改善箇所説明図 ②

サイドスタンドのバネ（矢視）

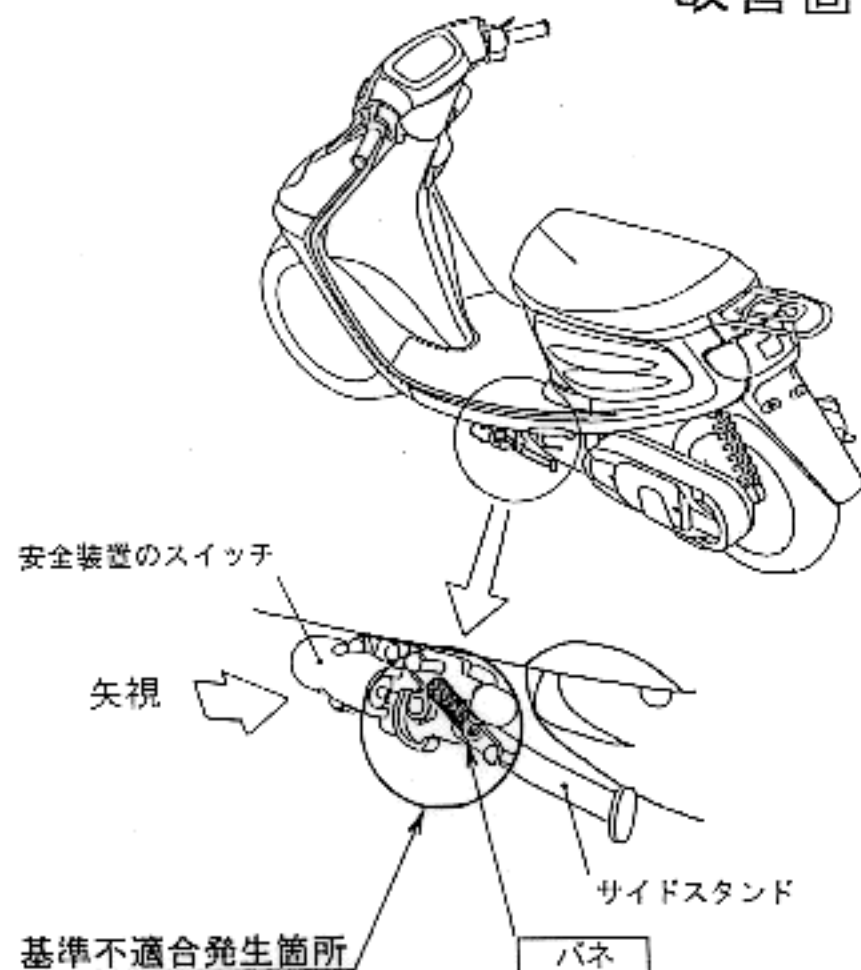
サイドスタンドを取り付けた車両において、当該サイドスタンドのバネの取付け部分の構造が不適切なため、最悪の場合、バネが外れ安全装置が作動して原動機が停止するおそれがある。

全車両、当該サイドスタンドのバネを対策品と交換する。
